改善箇所説明図

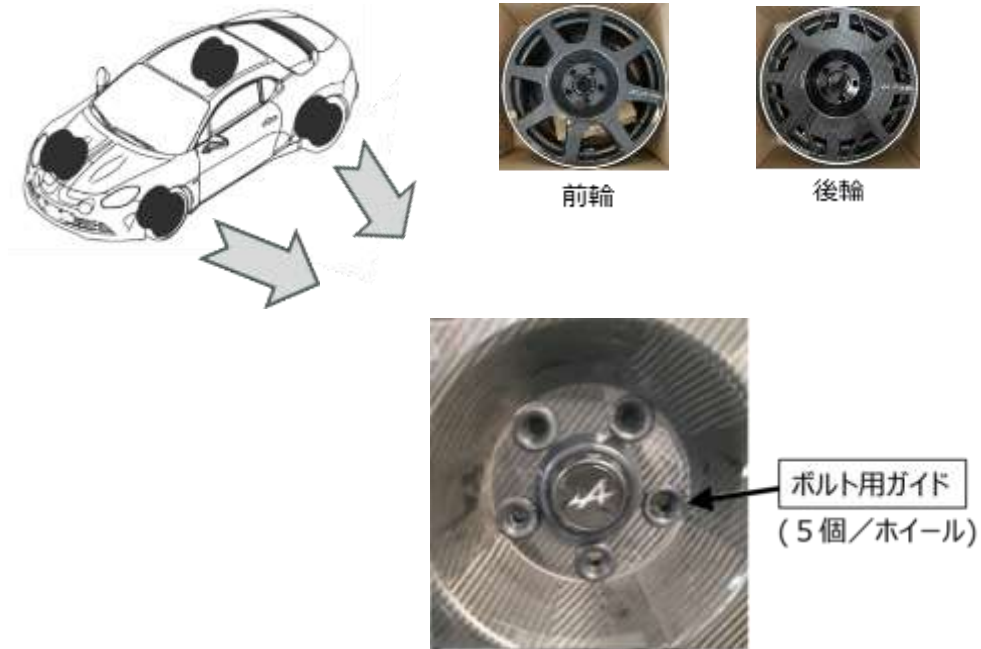
注: は基準不適合発生箇所を示す

カーボンホイールのボルト用ガイドにおいて、設計検討が不十分なため強度が不足しているものがある。そのため、走行中の振動により当該部品に亀裂が入り、そのまま使用を続けると当該部品が破損することによりボルトが脱落し、最悪の場合、ホイールが外れるおそれがある。

全車両、全ホイールのボルト用ガイドを対策品に交換する。

助手席側ドアストッパー固定ボルト上面に白ペイントを塗布する。
